A	STELLUNGNAHMEN DER BEHÖRDEN UND TRÄGER ÖFFENTLICHER BELANGE	3
A.1	Landratsamt Bodenseekreis Planungsrecht I	3
A.2	Landratsamt Bodenseekreis Natur- und Landschaftsschutz II	4
A.3	Landratsamt Bodenseekreis Straßenbautechnik III	6
A.4	Landratsamt Bodenseekreis Wasser- und Bodenschutz III	8
A.5	Landratsamt Bodenseekreis Landwirtschaft	8
A.6	Landratsamt Bodenseekreis Verkehrsrecht VI	12
A.7	Landratsamt Bodenseekreis Forstwirtschaft	13
A.8	Landratsamt Bodenseekreis Brandschutz	13
A.9	Regierungspräsidium Freiburg - Ref. 91 Geologie, Rohstoffe und Bergbau	14
A.10	Regierungspräsidium Tübingen Raumordnung	16
A.11	Regierungspräsidium Tübingen Landwirtschaft	17
A.12	Regierungspräsidium Tübingen Straßenbau	24
A.13	Regierungspräsidium Tübingen Stabstelle Energiewende, Windenergie und Klimaschutz	24
A.14	Regierungspräsidium Stuttgart Ref. 46.2 Zivile Luftfahrtbehörde	26
A.15	Landesamt für Denkmalpflege	27
A.16	Regionalverband Bodensee-Oberschwaben	27

A STELLUNGNAHMEN DER BEHÖRDEN UND TRÄGER ÖFFENTLICHER BELANGE

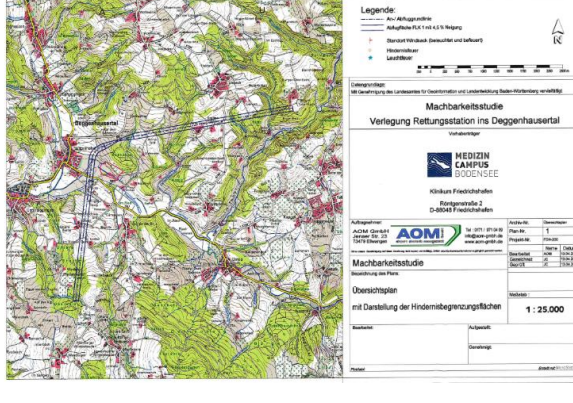
A.11.5.2	<p>Allein für die Flächen auf Flurstück 1053 und 1054 können die Bedenken zurückgestellt werden, sofern im Rahmen des Bebauungsplanes für naturschutzrechtlich erforderliche Ausgleichs- und</p>	<p>Dies wird zur Kenntnis genommen.</p> <p>Der Ausgleich wird auf Ebene des Bebauungsplans geregelt werden.</p>

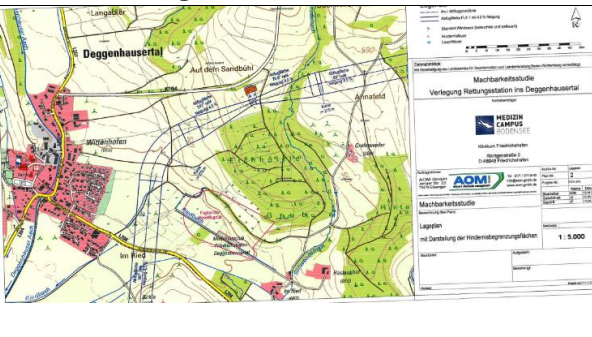
A.11.8	<u>Heidbremerhof</u>	Die Fläche wurde zur Offenlage verkleinert, sodass die im Süden liegende FFH-Mähwiese herausgenommen wurde.
	Durch die Planung werden 13,45 ha landwirtschaftliche Acker- und Grünlandflächen der Vorrangflur II dauerhaft umgewidmet, landwirtschaftliche Belange sind daher grundsätzlich betroffen.	Die Gemeinde hat sich nach Abwägung aller Belange dazu entschieden, an der Fläche festzuhalten. Jedoch wurde die Fläche deutlich reduziert.
	Die Flurstücke sind aufgrund ihrer Größe und der damit verbundenen Möglichkeit

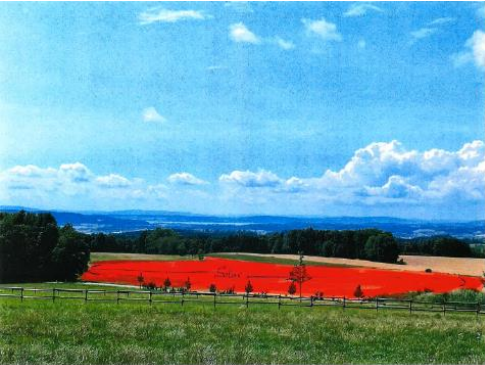
A.24 Verwaltungsgemeinschaft Friedrichshafen-Immenstaad (Schreiben vom 13.07.2023) -		
A.24.1	Die Stadt Friedrichshafen verzichtet in beiden Verfahren auf die Abgabe einer offiziellen Stellungnahme, da Belange der Stadt Friedrichshafen durch die Änderungen nicht berührt sind. Wir bitten jedoch informell um weitere Beteiligung am Verfahren. <u>Hinweis:</u> Durch die Gemeinde Immenstaad erfolgt ggf. noch eine Stellungnahme in eigener Zuständigkeit.	Dies wird zur Kenntnis genommen.
A.25 Polizeipräsidium Ravensburg (Schreiben vom 07.06.2023)		
A.25.1	Es bestehen keine Bedenken gegen die Änderung des FNP. Eine Blendwirkung des Fahrzeugverkehrs auf öffentlichen Straßen sollte grundsätzlich vermieden werden.	Dies wird zur Kenntnis genommen. In den Steckbriefen wird für die Flächen, die an öffentlichen Verkehrsflächen liegen ein entsprechender Hinweis hinsichtlich der Vermeidung einer Blendwirkung aufgenommen werden.
